Dodatek č. 7 ke Smlouvě o dílo

Revitalizace objektu Vrbenského kasáren, evidenční číslo 26800017

ZMĚNOVÝ LIST				60
Doplnění SDK konstrukcí - oprava				
Stavba:	Vybudování přírodovědecké expozice a návštěvnického centra pro inovativní prezentaci přírodního dědictví Muzea východních Čech v Hradci Králové, Centrální krajský depozitář – SP			
Část stavby a stavební objekt:	A.1: Prostory pro kulturní a kreativní centrum, A.2: Prostory pro expozici muzea, A.4: Neuznatelné náklady			
Předkládá:	Společnost GEOSAN GROUP		Datum:	
Odesláno / předáno:	Přílohy / počet listů			
poštou		1) Položkový rozpočet změny	5	listů
e-mallem		2) Projektové podklady	7	listů, výkresů
osobně		3) Fotodokumentace	0	listů
1 Technický popis změny:

Vybudování přírodovědecké expozice a návštěvnického centra pro inovativní prezentaci přírodního dědictví Muzea východních Čech v Hradci Králové, Centrální krajský depozitář - SP

D.1.1.b.2.09. PUDORYS 4.NP - NS

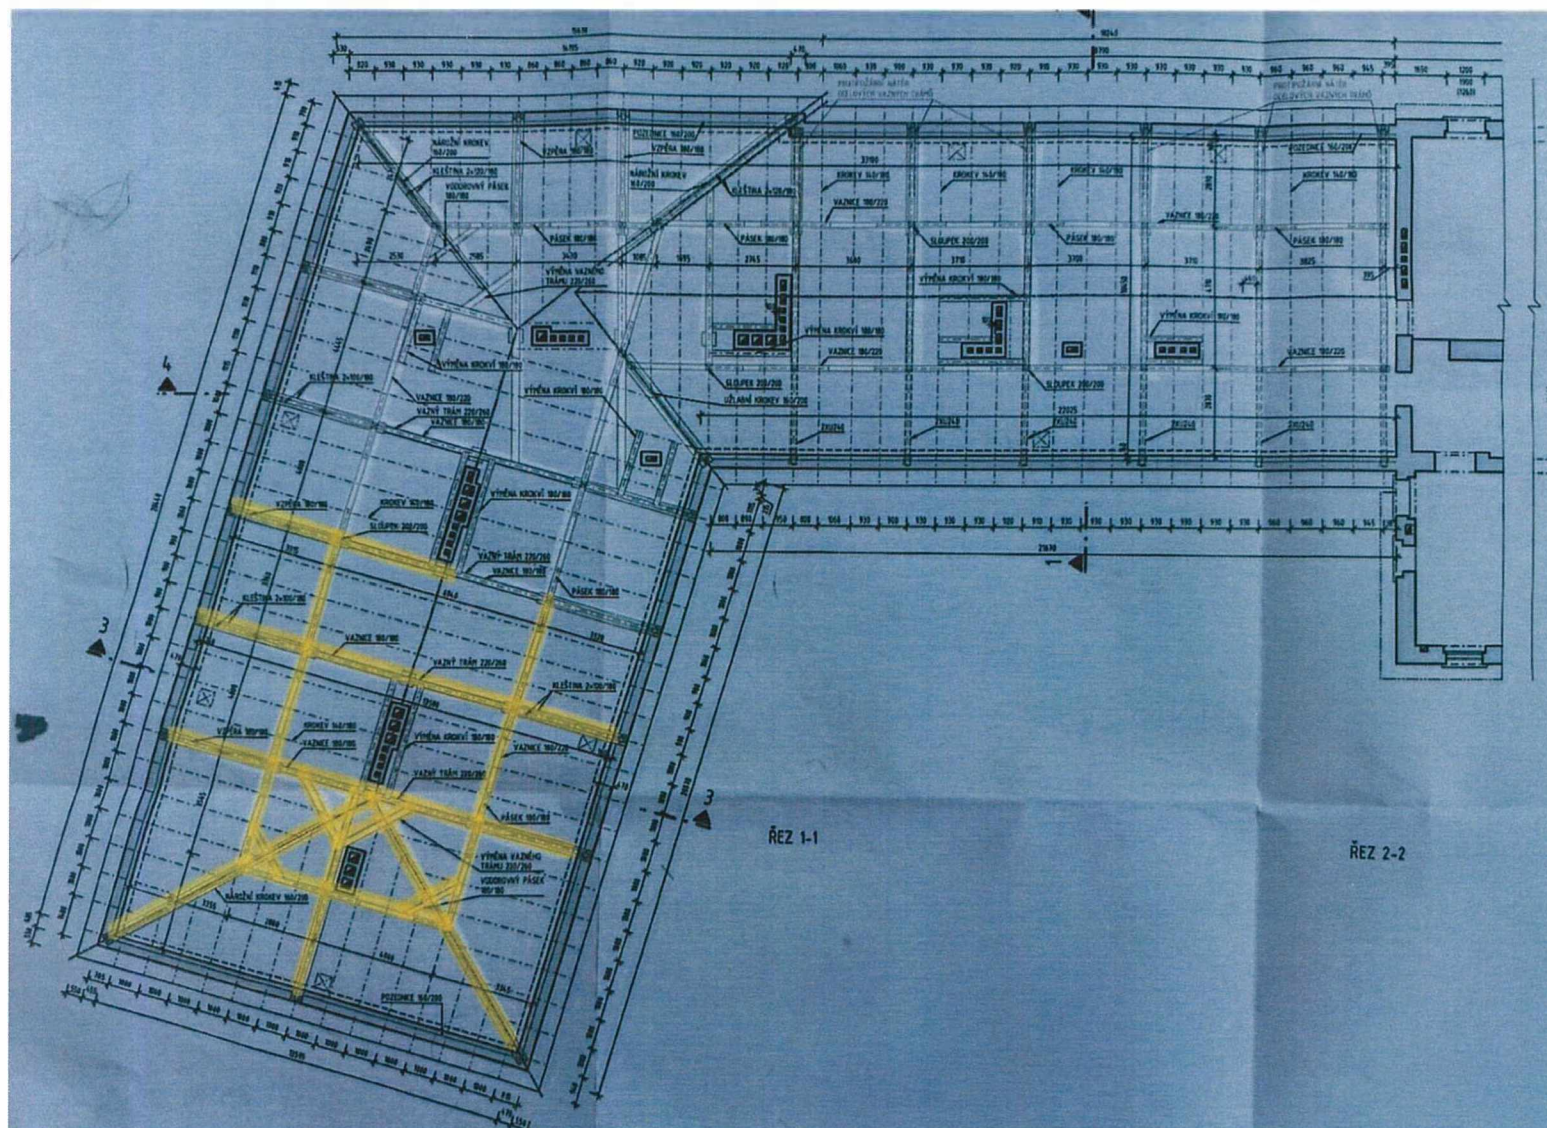
A) Narovnání VV SDK obklad kci s PD - změna vznikla na základě zjištěného stavu (v ZI 24 Narovnání výkazu výměr krovu), kde došlo k navýšení množství krovu nezahrnutého do VV.

m.č. 4.20 požární obklad krovu

m.č. 4. 19+ 4.20 požární obklad krovu

D.1.1.b.2.09. PUDORYS 4.NP - NS

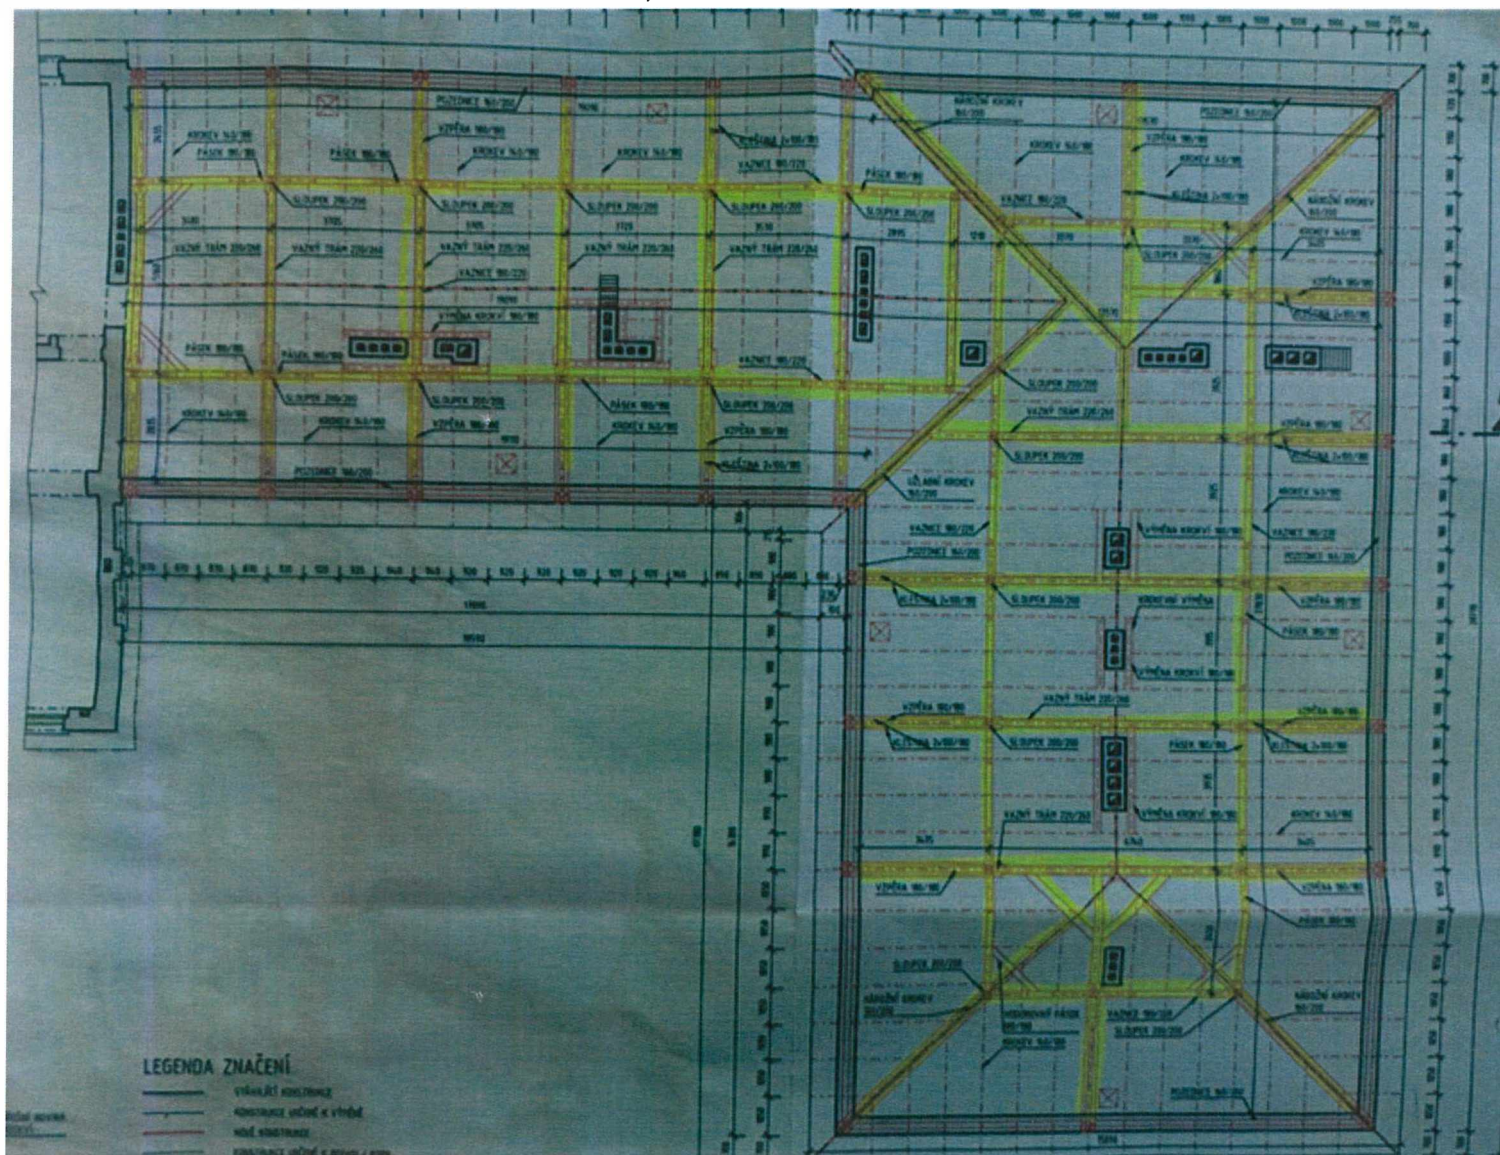
mč. 4.21 požární obklad krovu

Zákres E

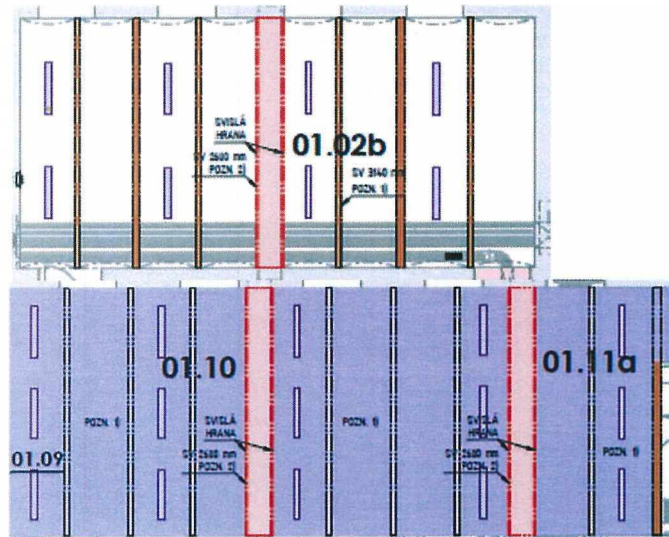
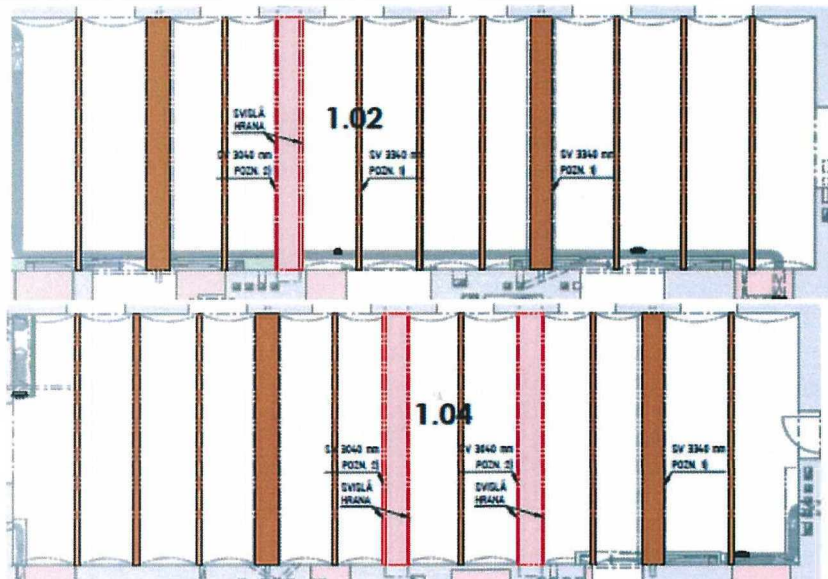
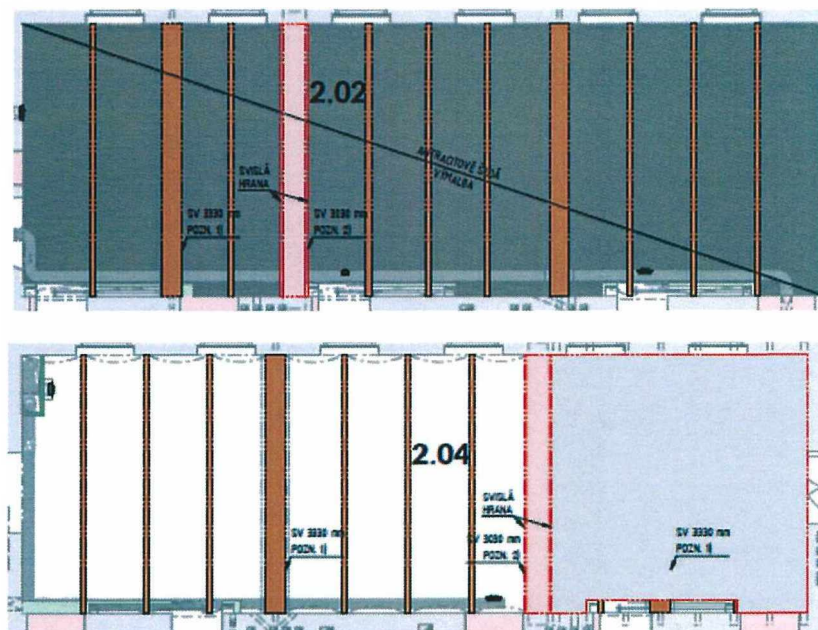
D) Narovnání VV SDK podhledu v m.č. 3.01b, 3.01c, 3.02 - v PD řez B-B skladba S2, v PD PBŘ je uveden požární podhled s požární odolností REI 30.				
E) Narovnání VV SDK podhledu m.č. 01.02b, 01.10, 01.33, 1.02, 1.04, 2.02, 2.04 - doplnění chybějících podhledů dle PD.

Chybějící podhledy m.č. 01.02b, 01.10, 1.02, 1.04, 2.02, 2.04

Výkres č.D.1.4.9.b.03. PŮDORYS 2.NP - PODHLEDY

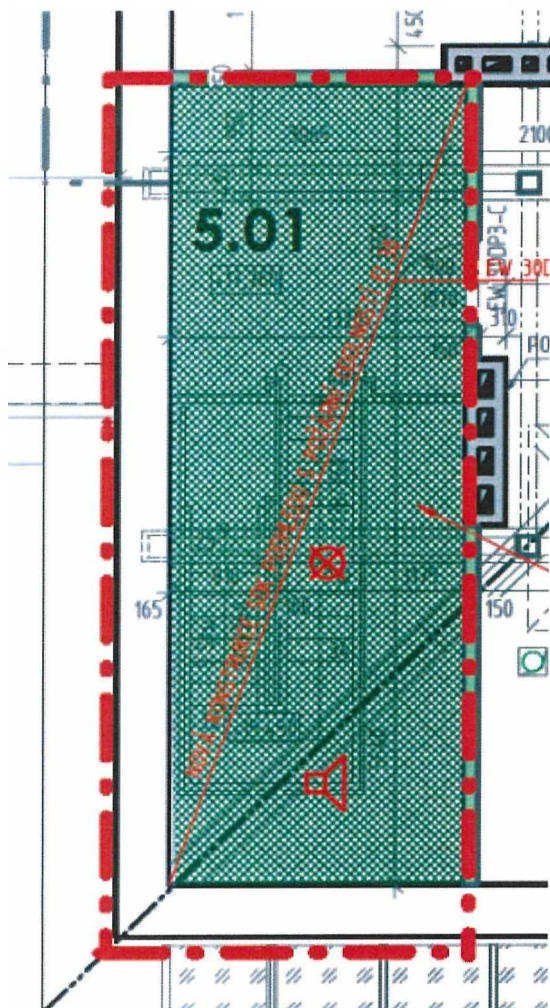
m.č. 01.33 _ změna dle požadavku PBŘ _ _D.1.3.1.a Technická zpráva požární ochrany

- pod částí stropu nad místností č. 01.15, 01.26, 01.33 bude osazen SDK podhled s požární odolností EI 60

Zákres F

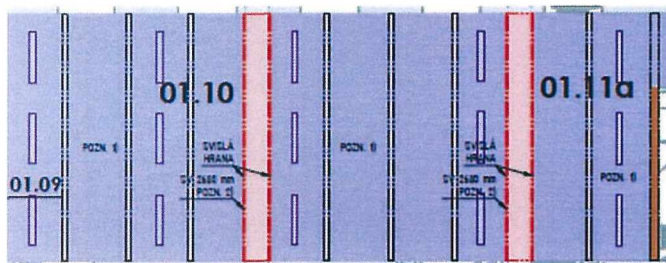
F) Narovnání VV SDK konstrukcí m.č. 01.11a, 01.14 - z důvodu chyby PD není SDK podhled plošný, ale jedná se pouze o třístranný obklad ocelových konstrukcí.				
Jedná se o změny, jejichž potřeba vznikla v důsledku okolností, které zadavatel jednající s náležitou péčí nemohl předvidat, a tato změna nemění celkovou povahu zakázky.				
Jedná se o podstatnou změnu závazku ze smlouvy k veřejné zakázce.				
3 Vliv na dopracování projektové dokumentace:		ANO	(uvést jaký dokument)	X NE
kde uvést jaký dokument?				
4 Dopad do smluvních termínů:		ANO	(uvést návrh prodloužení lhůty smluvního termínu)	X NE
kde uvést dopad?				
5 Číslo odstavce ve smyslu § 222 zákona č. 134/2016 Sb. - Zákona o zadávání veřejných zakázek				odst. 6
6 Náklady celkem (A1-A5):	Cena méněprací (odpočet):	-	-157 754,42 Kč	bez DPH
	Cena víceprací (přípočet):	+	1 044 038,67 Kč	bez DPH
	Výsledná ceny změny:		886 284,25 Kč	bez DPH
Náklady části A1:	Cena méněprací (odpočet):	-	-4 396,26 Kč	bez DPH

m.č. 01.11a, 01.14_u v rozpočtu zařazeny v rámci PO pod položku PO SDK podhledu plošného, ale jedná se o třístranný obklad ocelových konstrukcí, proto z položky PO SDK podhledu odečteny a zařazeny do položky PO SDK obklad kci

Výkres D.1.1.b.2.14. REZ B-B - NS

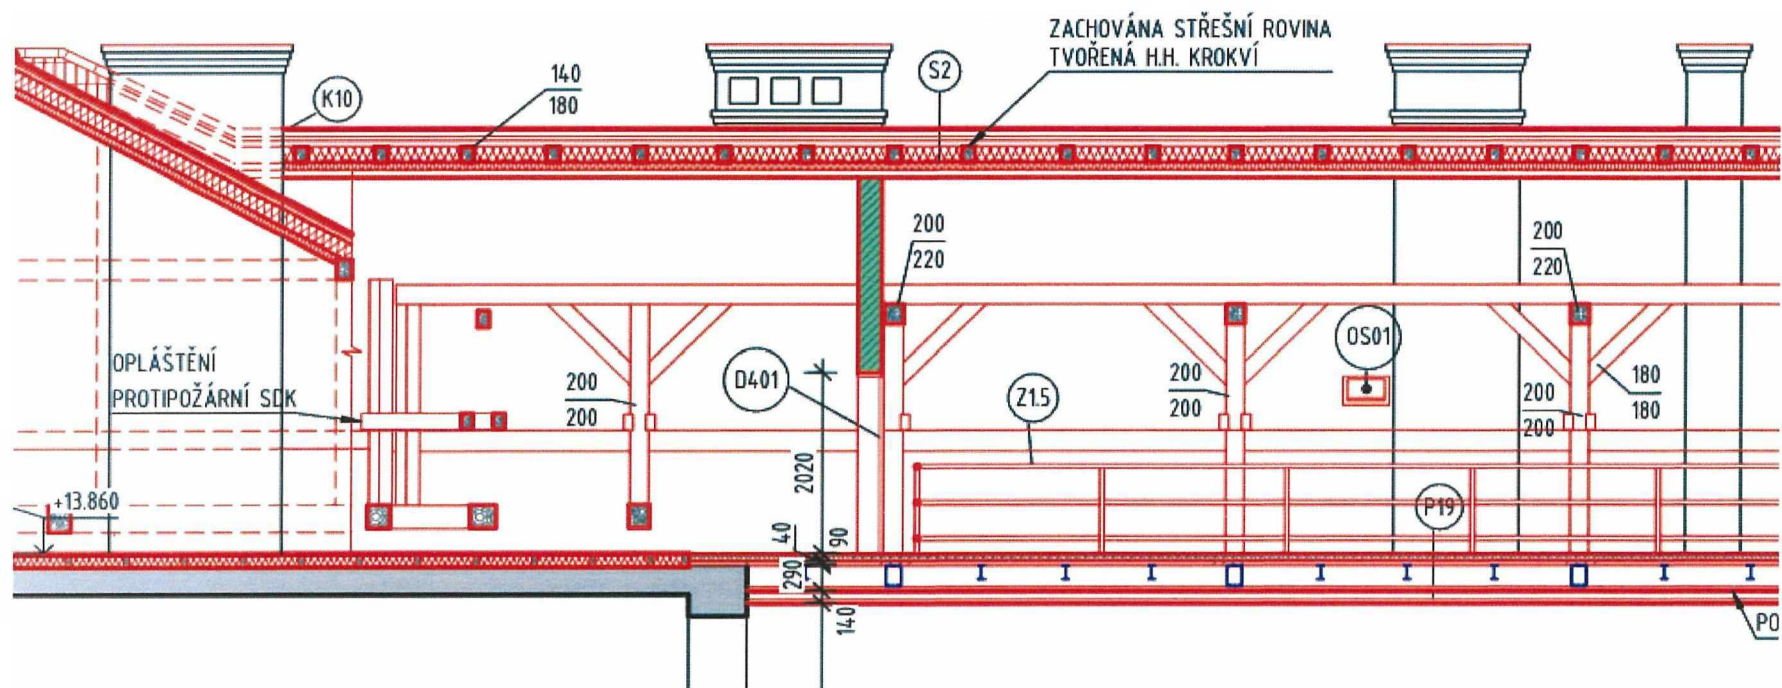
Doplnění SDK podhledů v m.č. 3.01b, 3.01c, 3.02, skladba S2

Návrh řešení - doplnění pozinkového kolene na výdech VZT

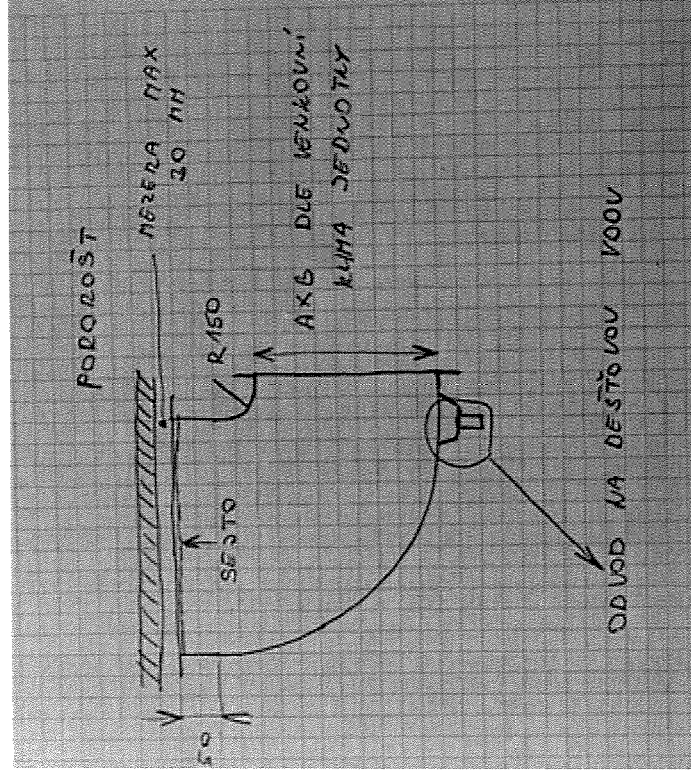
V rámci předepsaného zkušebního provozu bylo zjištěno, že navržené řešení: nasávání vzduchu VZT jednotek v anglických dvorcích nebylo obsaženo v projektové dokumentaci. Vlivem nevhodného proudění vzduchu do jednotek by docházelo k nedostatečnému provětrávání jednotek, kde by vysoká teplota poškodila kompresory jednotek. Tato změna nemění celkovou povahu zakázky, nejedná se o podstatnou změnu závazku ze smlouvy k veřejné zakázce.

Doplnění pozinkového kolene v anglickém dvorku pro chlazení z důvodu přehřívání venkovní jednotky

Doplnění pozinkového kolene.

Úprava krovu nad schodištěm

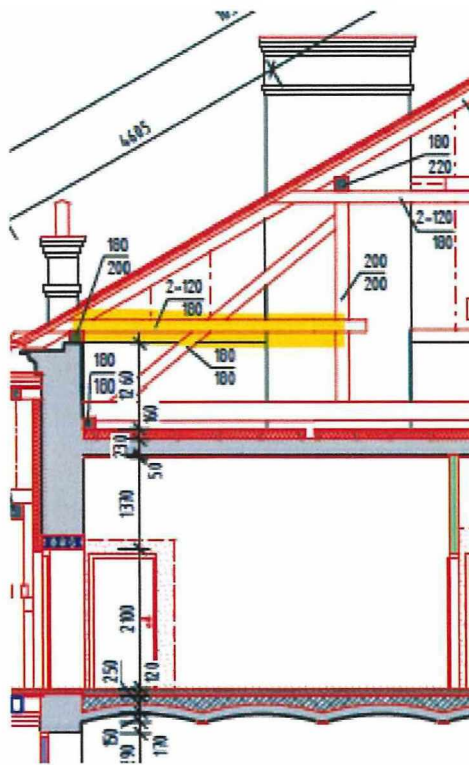
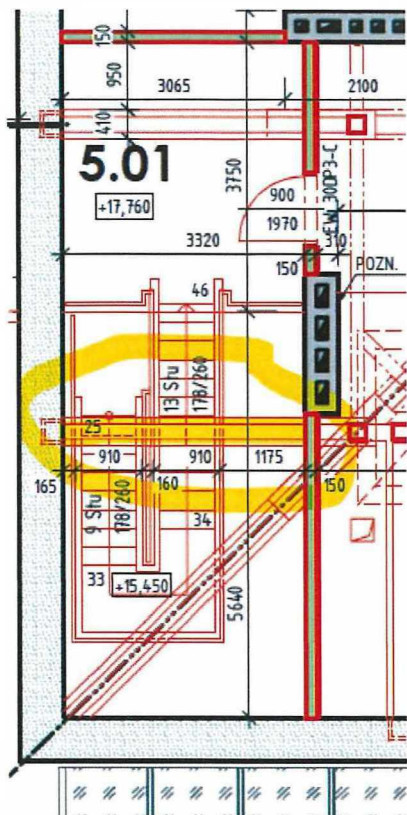
V rámci zkušebního provozu bylo zjištěno, že vstup do 5. NP (m.č. 5.01) je v úrovni ramene schodiště protnut střešním trámem, což je nevhovující pro pohyb osob. Tato změna nemění celkovou povahu zakázky, nejedná se o podstatnou změnu závazku ze smlouvy k veřejné zakázce.

Vyřízení střešního trámu.

Montáž a demontáž dveří DH101, DH102, DH201 a DH202

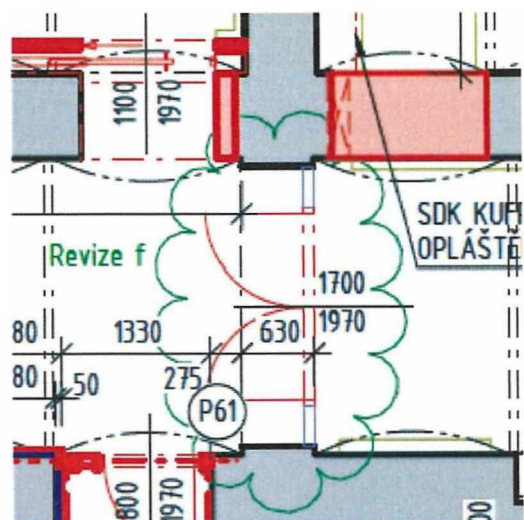
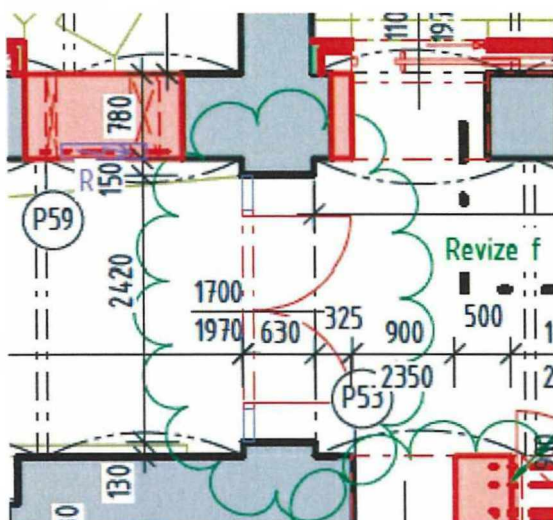
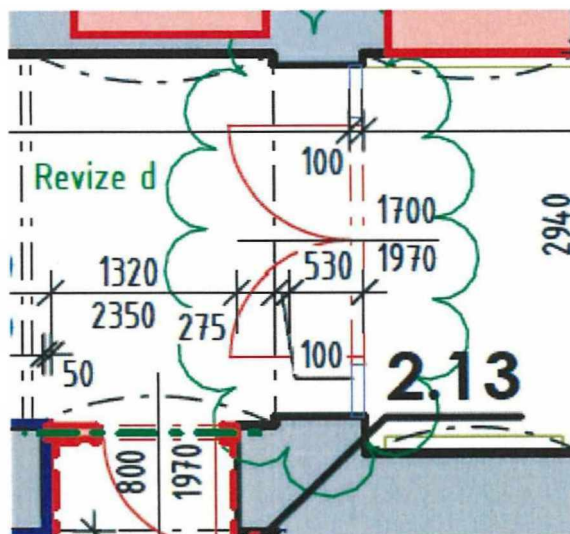
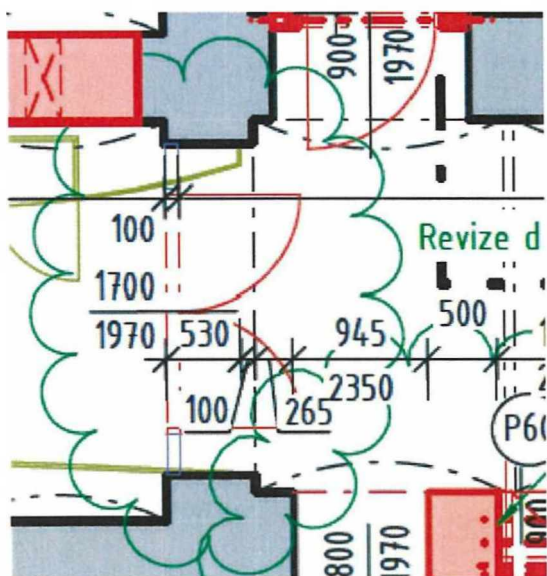
Demontáž a zpětná montáž dveří DH101, DH102, DH201 a DH202 - vyvoláno zkušebním provozem, kdy bylo zjištěno, že v případě otevření dveřních křidel není zajištěn dostatečný průchod do místností.

Demontáž a zpětná montáž dveří DH101, DH102, DH201 a DH202.
